**Dotyczy: postępowania w sprawie udzielenia zamówienia publicznego w trybie podstawowym bez negocjacji na zadanie pn. „Budowa i przebudowa oczyszczalni ścieków”**

**Wyjaśnienia i odpowiedzi Zamawiającego dotyczące przedmiotu zamówienia udzielone Wykonawcom w poprzednim postępowaniu, którego przedmiot jest tożsamy z niniejszym zamówieniem.**

### **Pytanie 19**

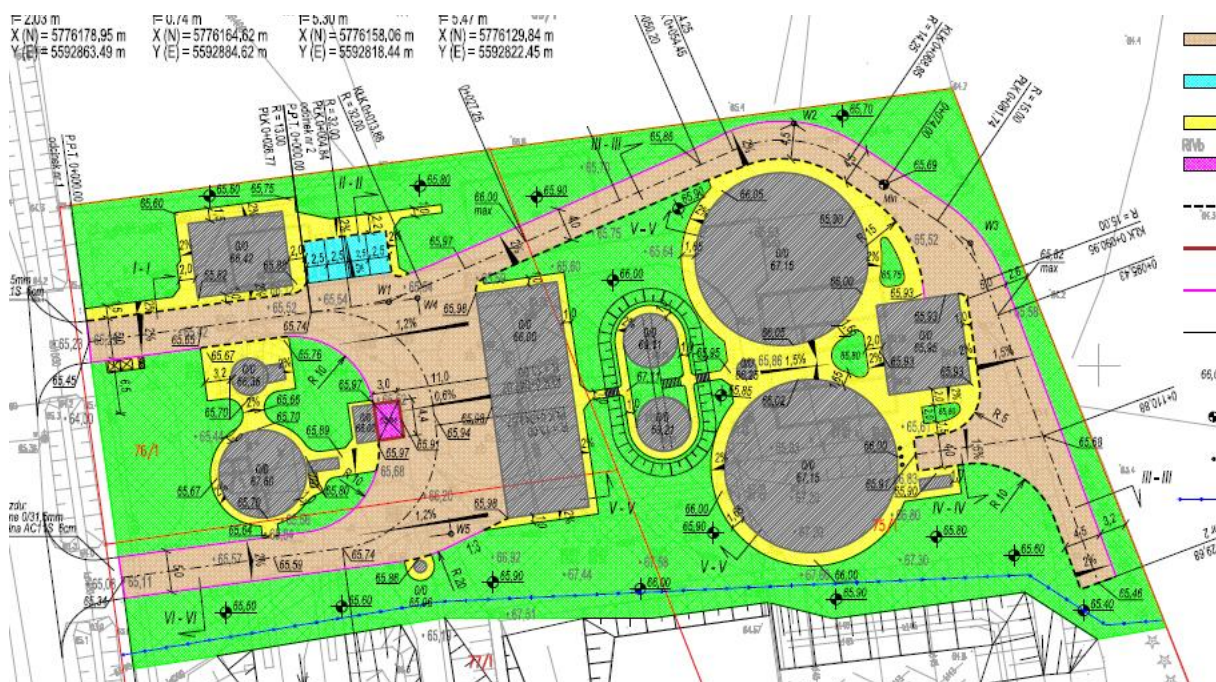
Prosimy o informację, czy Zamawiający posiada w ramach obecnego obiektu, dmuchawy, które mogłyby zostać użyte do tymczasowego napowietrzania ścieków zgodnie z etapem II. będą do odbiornika. W celu zapewnienia powietrza do procesów oczyszczania wykonać należy w pobliżu reaktorów tymczasową stację dmuchaw. Dmuchawy posadzić na płytach betonowych np: drogowych i wykonać tymczasowe zadaszenie chroniące urządzenia przed wpływami atmosferycznymi (opady deszczu lub śniegu). Umożliwić należy pracę dmuchaw poprzez wykonanie tymczasowego układu zasilania i sterowania. Zbiornik retencyjny stanowi bufor bezpieczeństwa na

Zamawiający informuje, że nie posiada dmuchaw. Tymczasową stację dmuchaw należy oprzeć o dmuchawy wchodzące w zakres dostaw.

## **Pytanie 21**

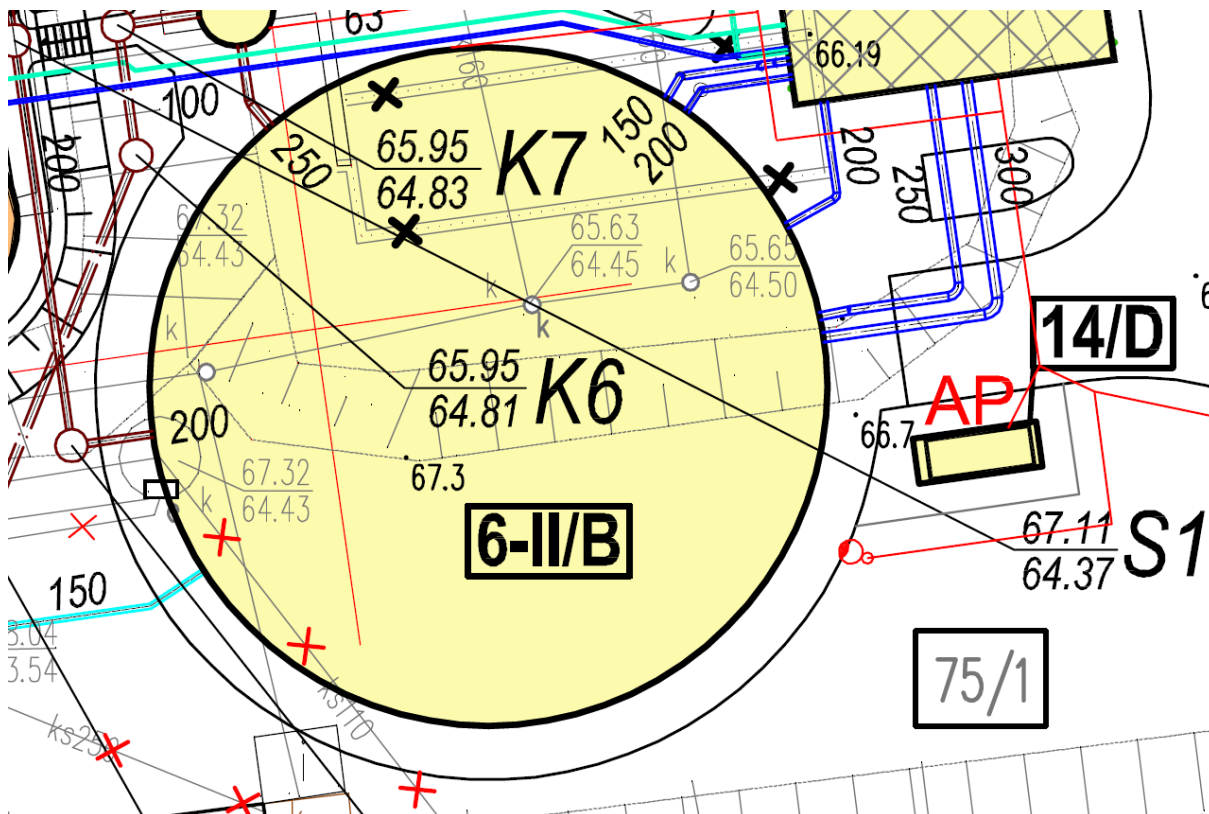
Prosimy o potwierdzenie, czy obiekt będący w kolizji z reaktorem biologicznym nr 6II/B jest czynnym obiektem. Jeśli tak to prosimy o informację jakie roboty należy przewidzieć w ramach przedmiotu zamówienia. Wstępnie ustalono, że jest to pompownia pośrednia, która tłoczy ścieki z osadników Imhoffa na złoża biologiczne zraszane.

Zgodnie z zapisami dokumentacji projektowej Wykonawca uwzględni wykonanie wszystkich prac związanych z utrzymaniem obiektu w ruchu.
